5 de junio de 2023
EIC-Lanamme-461-2023

Asunto: Criterio técnico del LanammeUCR ante posible declaratoria patrimonial histórico-arquitectónico del puente sobre el río Pirro, en ruta nacional No.3.

Informe de la situación hidrológica e hidráulica del puente de
la Ruta Nacional 3 sobre el río Pirro – Heredia

Figura 8. Desprendimientos puntuales en bastiones y aletones del puente del río Pirro
Fuente: LanammeUCR, 2023.

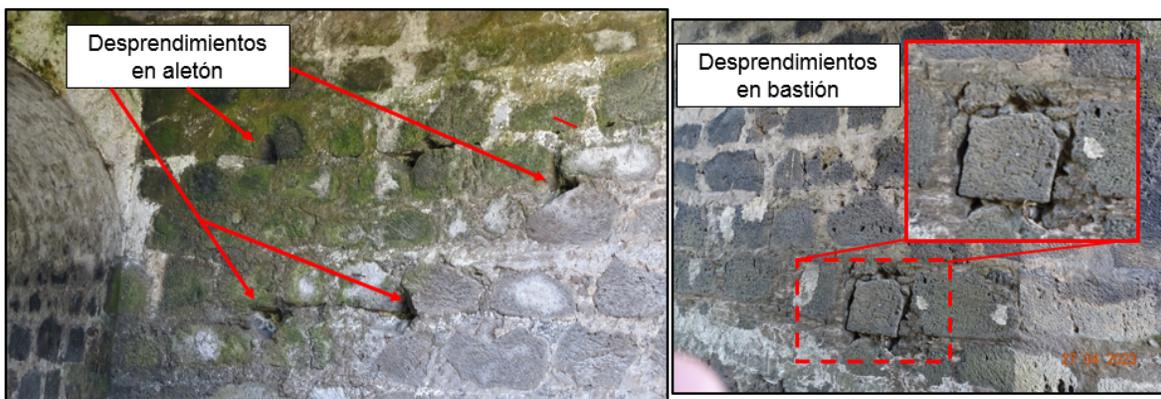
Seguidamente, se procedió a evaluar el estado actual de los bastiones y aletones compuestos por mampostería, elaborados igualmente en el año de 1967. Estos presentan una condición entre regular y deficiente según la normativa “*Bridge Inspector's Reference Manual BIRM*” (2012), de la FHWA, dado que presentan desprendimientos en algunos de los bloques que la componen de forma aislada, como se presenta en la Figura 8.

Figura 9. Presencia de musgo en bastiones y aletones del puente del río Pirro
Fuente: LanammeUCR, 2023.

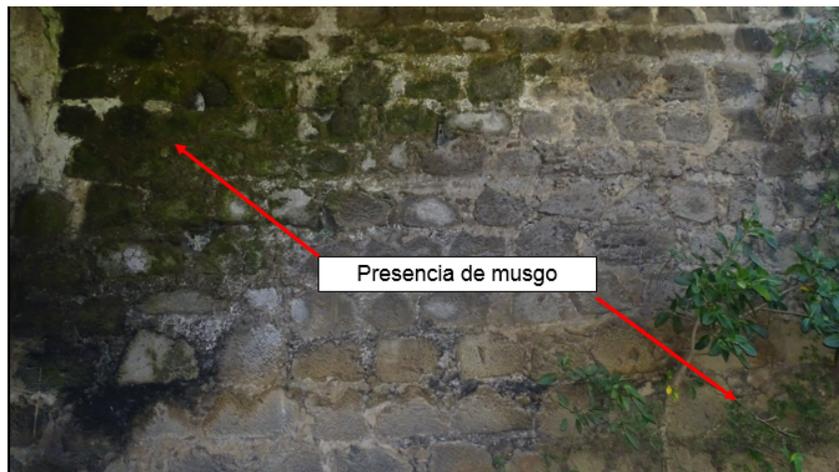
Adicionalmente, se destaca que los bastiones y aletones presentan de forma extendida una cubierta de musgo, producto de las condiciones húmedas de la zona, como se muestra en la Figura 9.

Figura 1 Cuenca hidrológica del río Pirro aguas arriba del puente de la Ruta Nacional 3.

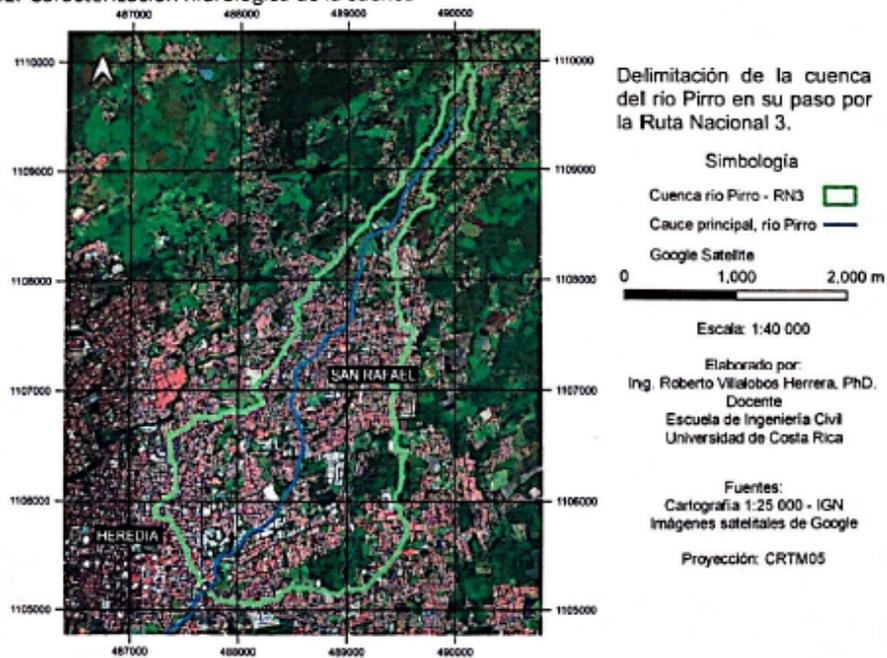
La cuenca definida por el puente de la Ruta Nacional 3 sobre el río Pirro tiene una extensión de aproximadamente 5,18 km². Las pendientes medias y medianas de las laderas son de 5,27% y 4,17% respectivamente, y un valor máximo de 64%, en general las pendientes más fuertes se ubican cercanas a los cauces. La pendiente del cauce principal es de ~ 5%. Morfológicamente la cuenca es ondulada, con cauces bien definidos en su parte baja e intermitentes en su parte alta, la parte media presenta varios tramos de alcantarilla donde el cauce se ha cubierto como parte del desarrollo urbano de la cuenca. La cobertura urbana de la cuenca alcanza cerca del 85% de la misma, el resto se divide entre cafetales, áreas boscosas y pasturas.
